Amt für Abfall, Wasser, Energie und
Luft / Abfallwirtschaft und Betriebe
Herr Balthasar Thalmann
Frau Nadine Schneider
Weinbergstrasse 34
8090 Zürich

Trüllikon, 20. August 2025

Bauschuttdeponie Birchbüel zwischen Trüllikon und Schlatt; Mängel der Bewertungsunterlagen; prozessuale Anträge

Abb. 1:

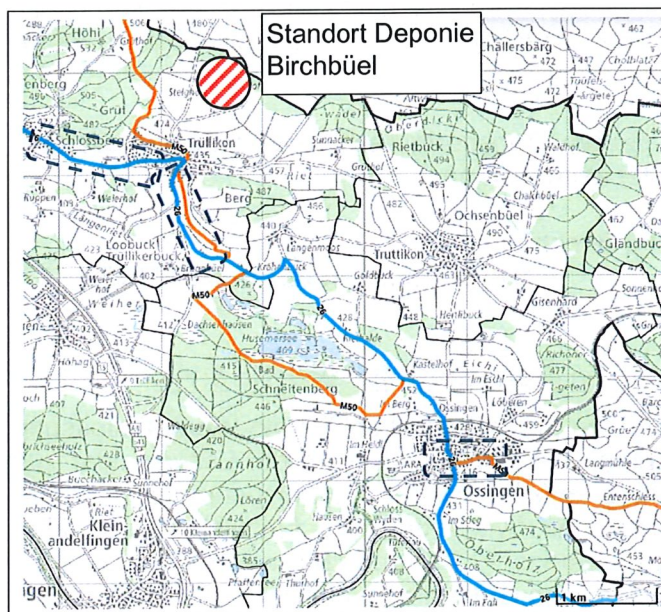
Durch alle Dörfer führen Radrouten; ebenso über einen grossen Teil der Landstrassen, die von den Lastwagen benützt würden. Separate Radwege bestehen nur bei einem Bruchteil der Lastwagenstrecken. Auch Velofahrer wären deshalb gefährdet. Es ist ganz unverständlich, weshalb kein Transportgutachten erstellt wurde, wie es nach den eigenen Bewertungsunterlagen des AWEL vorgeschrieben ist. Dieses hätte die grosse Problematik der Zufahrt zur Deponie Birchbüel und die Gefährdung von Kindern und Radfahrern durch die Transporte gezeigt.

Bei jeder Variante einer Zufahrt zur Deponie sind Velorouten betroffen (in Abbildung gestrichelt umrandet).

Wir stellen deshalb den Beweisantrag, es sei ein Transportgutachten einzuholen, falls nicht ohnehin auf den Standort Birchbüel verzichtet werden kann.

Abb. 2:

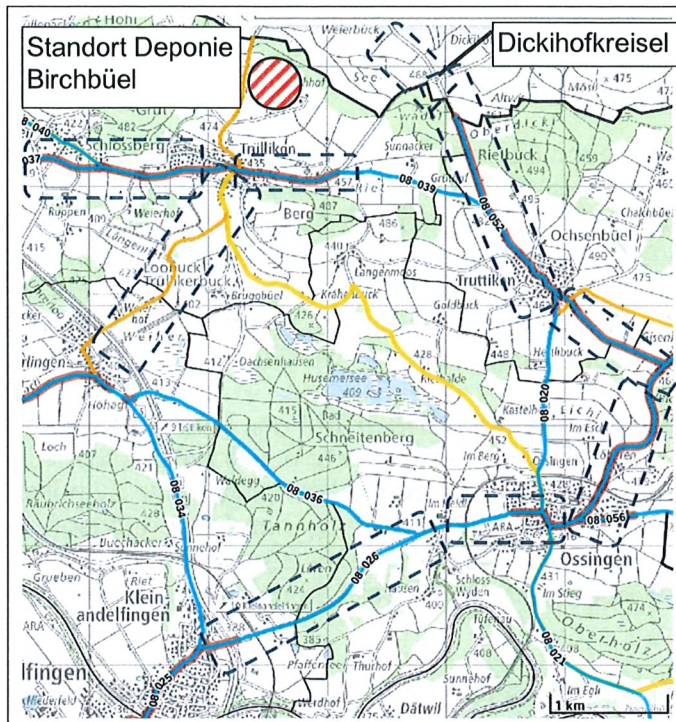
Bei jeder Variante einer Zufahrt zur Depo-
nie sind sehr stark Alltags-Veloruten be-
troffen (in Abbildung gestrichelt umran-
det).

Abb. 3:
Auszug aus GIS/ZH, Wild-
tierkorridore

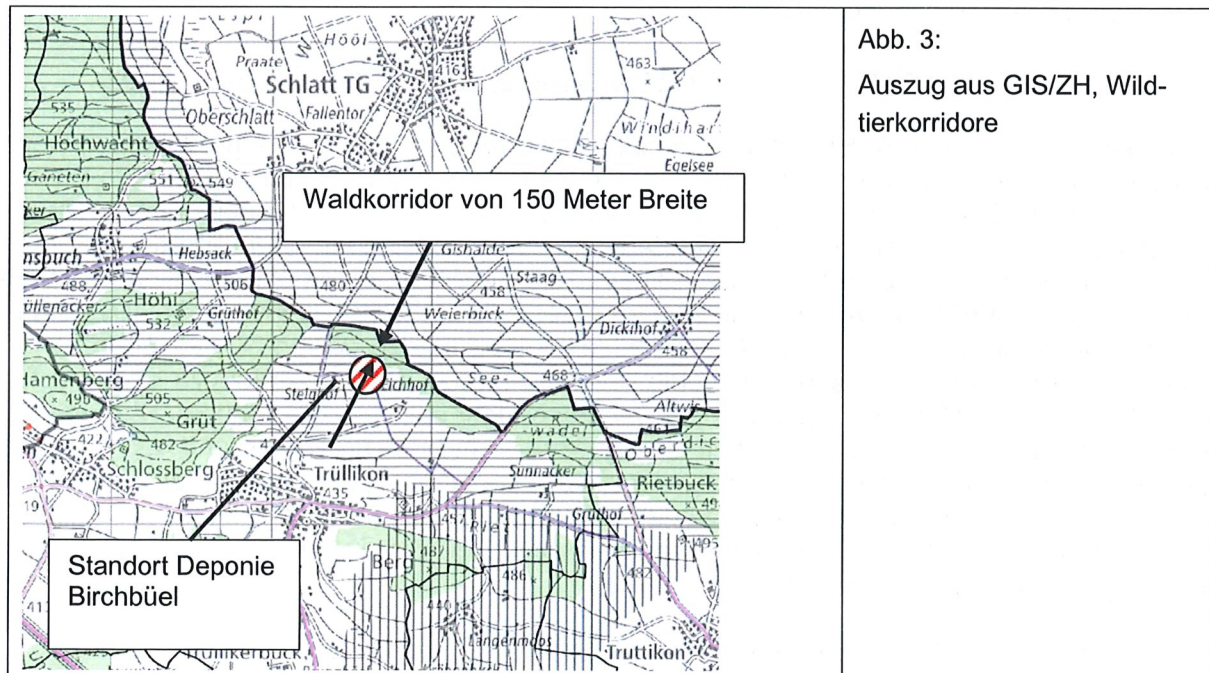
Die geplante Deponie liegt mitten in der wichtigen Ausbreitungsachse für Wildtiere zwischen dem Cholfirst, dem Kanton Thurgau und dem Gebiet der Husemer Seen¹ (je mit Fortsetzung). Wie aus der folgenden Abbildung ersichtlich wird, bildet der schmale, an das Deponiegebiet angrenzende Waldstreifen von nur 150 m Breite eine Engstelle in der Ausbreitungsachse. An keinem Ort in diesem Abschnitt der Ausbreitungsachse stockt sonst nämlich Wald, wo sich das Wild geschützt bewegen könnte. Es liegt auf der Hand, dass die Deponie mit den baulichen Eingriffen und Betriebsauswirkungen (fremde Gerüche, Lärm, Menschen, Maschinen, Bewegungen) den Wildwechsel in der Achse beeinträchtigen würde. Auch hierzu fehlen entgegen den Bewertungsregeln gutachterliche Abklärungen. Hätte das AWEL diese vorgenommen, wäre die Zahl der Bewertungspunkte für die Deponie Birchbühl noch tiefer ausgefallen.

BO: Gutachten zur Vereinbarkeit mit Wildtierkorridoren und Ausbreitungsachsen
zu veranlassen durch das AWEL

Abb. 6 Auszug aus Dokument «Gesamtschau Deponien Re-Evaluation von Deponiestandorten», Schlussdokumentation, 18. Juli 2024, S. 23

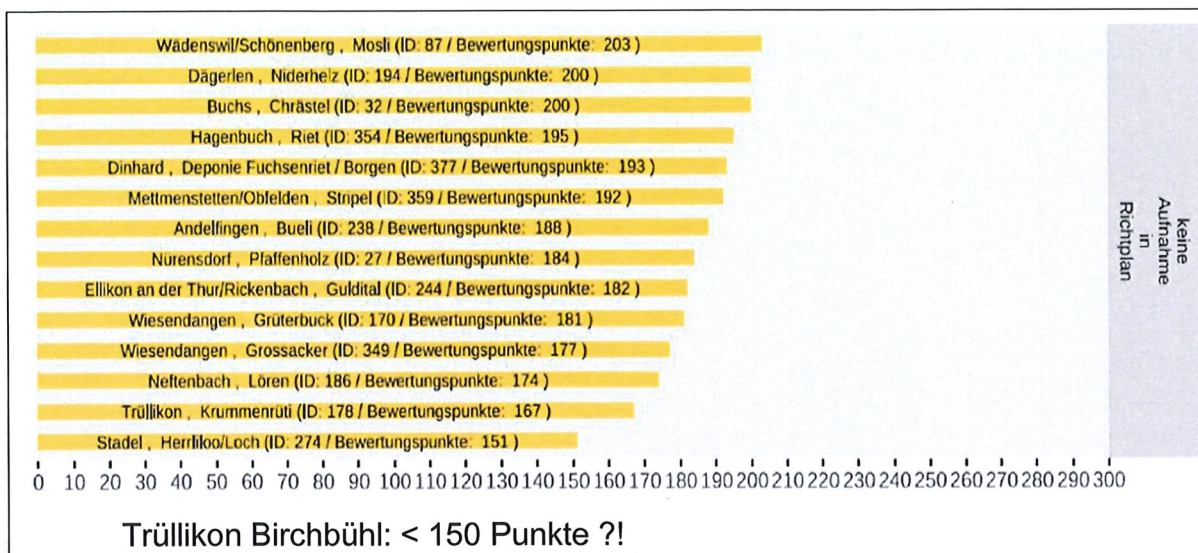
Unter Berücksichtigung der nötigen Korrekturen würde der Standort Birchbühl an den Schluss der Liste der Standorte gelangen, die **nicht für eine Aufnahme in den Richtplan** vorgeschlagen werden (nachfolgend Abb. 6). Folgerichtig entfällt auch der Standort der Birchbühl.
